「浜岡原子力発電所 原子力事業者防災業務計画」における
読み替えについて

添付資料：「浜岡原子力発電所 原子力事業者防災業務計画」変更前後対照表

浜岡原子力発電所原子力事業者防災業務計画 変更前後対照表 (1/11)

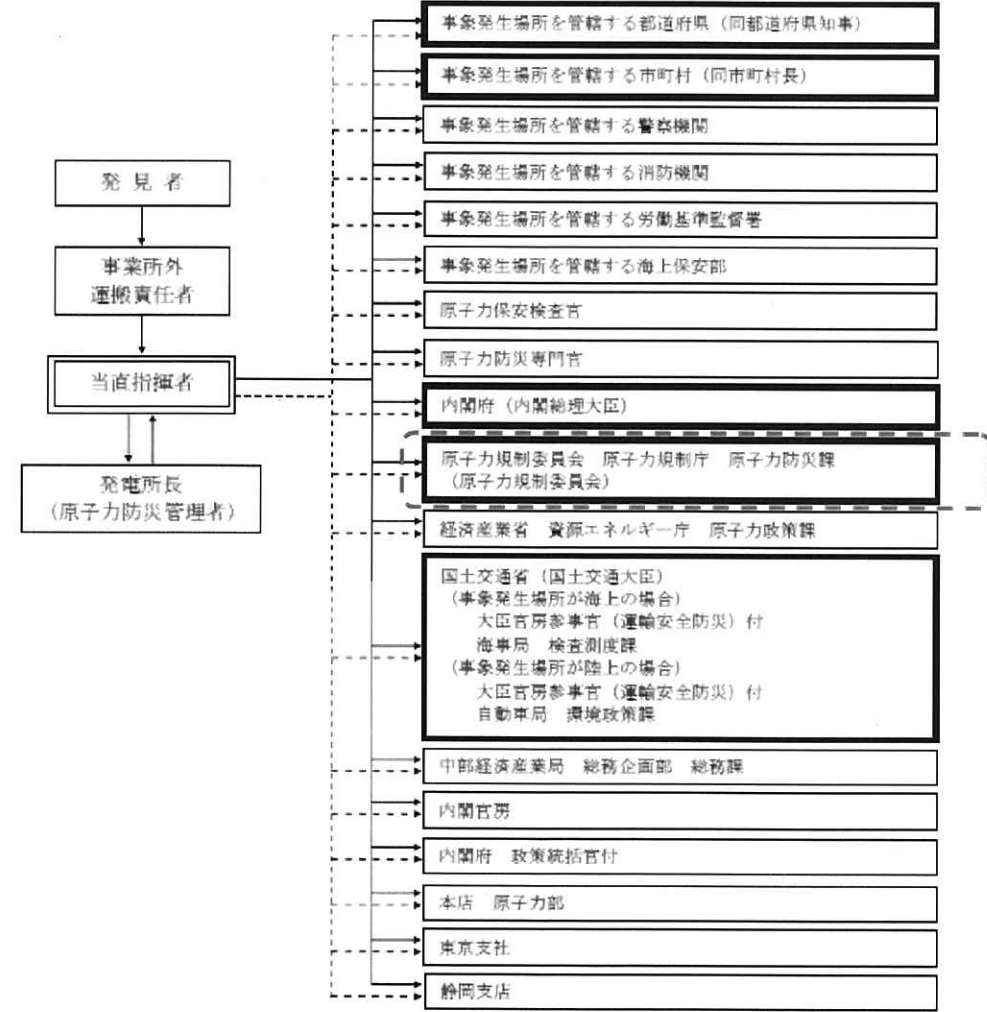
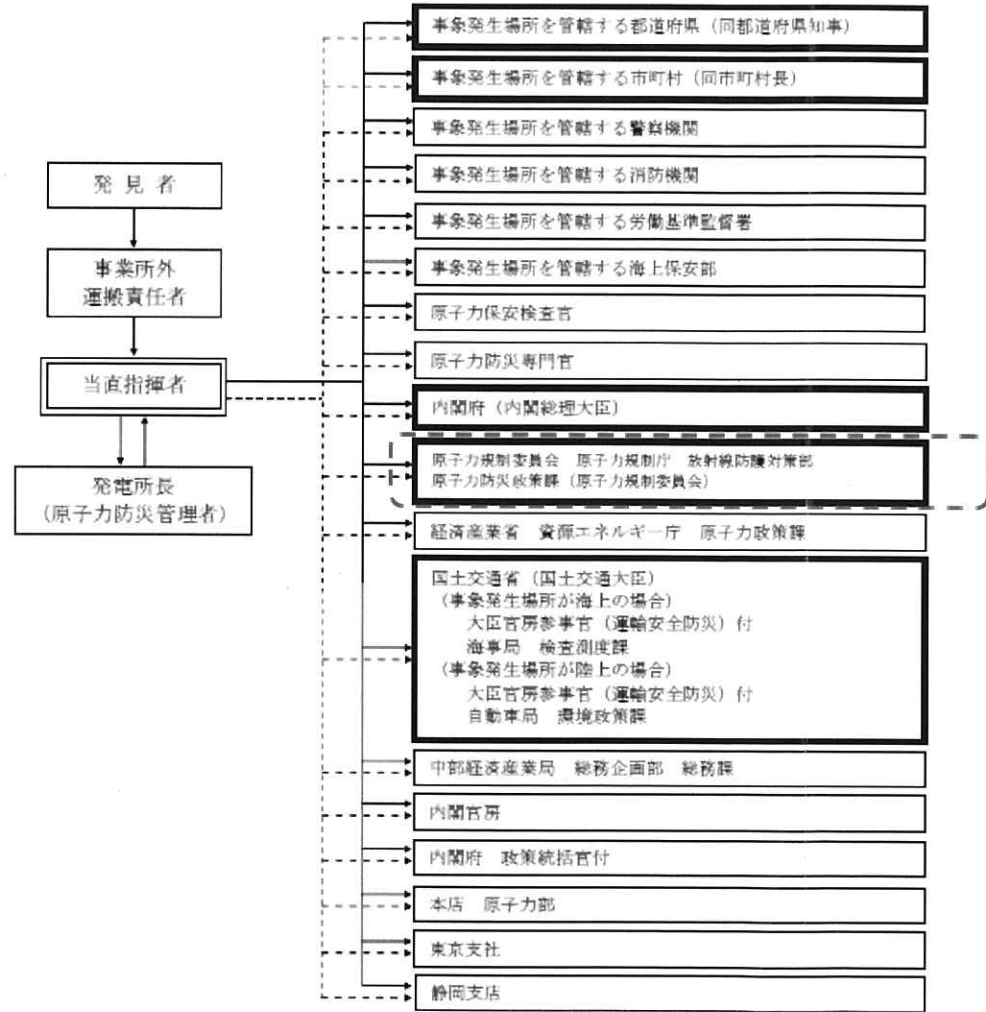
現 行	修正案	修正理由等
別図2-6 緊急事態発生時の連絡又は通報経路 (1/4) (1) 発電所内での事象発生時 (平日昼間) 総括・広報・IR部長 (※1) 発見者 発電所台長 技術課長 (※2) 発電所長 (※3) (原子力防災管理者) 静岡県 危機管理課 原子力安全対策課 (静岡県知事) 静岡県 環境放射線監視センター 御前崎市 防災課 (御前崎市) 牧之原市 総務部 (危機管理課) 掛川市 危機管理課 菊川市 安全課 磐田市 自治防災課 島田市 防災課 袋井市 防災課 藤枝市 危機管理課 焼津市 危機管理課 森町 総務課 吉田町 防災課 菊川警察署 警備課 御前崎市消防本部 牧之原市相良消防本部 掛川市消防本部 菊川市消防本部 磐田労働基準監督署 御前崎海上保安署 原子力保安検査官 原子力防災専門官 中部経済産業局 総務企画部 総務課 内閣府 (内閣総理大臣) (※4) 原子力規制委員会 原子力規制庁 原子力防災課 (原子力規制委員会) 経済産業省 資源エネルギー庁 原子力政策課 内閣官房 (※4) 内閣府 政策統括官付 (※4) 本店 原子力部 東京支社 静岡支店 〃 電話又は口頭による連絡 - - - ファクシミリによる通報 (一斉FAX) 原子力災害対策特別措置法第10条第1項に基づく通報連絡先 (電話によるファクシミリ着信確認箇所) (※1) 発電所対策本部が設置されている場合は、対外情報班長 (※2) 発電所対策本部が設置されている場合は、技術班長 (※3) 発電所対策本部が設置されている場合は、発電所対策本部長 (※4) 「別表2-1 警戒事態に該当する事象」の場合は、連絡を行わない。 6	別図2-6 緊急事態発生時の連絡又は通報経路 (1/4) (1) 発電所内での事象発生時 (平日昼間) 総括・広報・IR部長 (※1) 発見者 発電所台長 技術課長 (※2) 発電所長 (※3) (原子力防災管理者) 静岡県 危機管理課 原子力安全対策課 (静岡県知事) 静岡県 環境放射線監視センター 御前崎市 防災課 (御前崎市) 牧之原市 総務部 (危機管理課) 掛川市 危機管理課 菊川市 安全課 磐田市 自治防災課 島田市 防災課 袋井市 防災課 藤枝市 危機管理課 焼津市 危機管理課 森町 総務課 吉田町 防災課 菊川警察署 警備課 御前崎市消防本部 牧之原市相良消防本部 掛川市消防本部 菊川市消防本部 磐田労働基準監督署 御前崎海上保安署 原子力保安検査官 原子力防災専門官 中部経済産業局 総務企画部 総務課 内閣府 (内閣総理大臣) (※4) 原子力規制委員会 原子力規制庁 原子力防災課 (原子力規制委員会) 経済産業省 資源エネルギー庁 原子力政策課 内閣官房 (※4) 内閣府 政策統括官付 (※4) 本店 原子力部 東京支社 静岡支店 〃 電話又は口頭による連絡 - - - ファクシミリによる通報 (一斉FAX) 原子力災害対策特別措置法第10条第1項に基づく通報連絡先 (電話によるファクシミリ着信確認箇所) (※1) 発電所対策本部が設置されている場合は、対外情報班長 (※2) 発電所対策本部が設置されている場合は、技術班長 (※3) 発電所対策本部が設置されている場合は、発電所対策本部長 (※4) 「別表2-1 警戒事態に該当する事象」の場合は、連絡を行わない。 6	組織名称の見直しに伴う変更
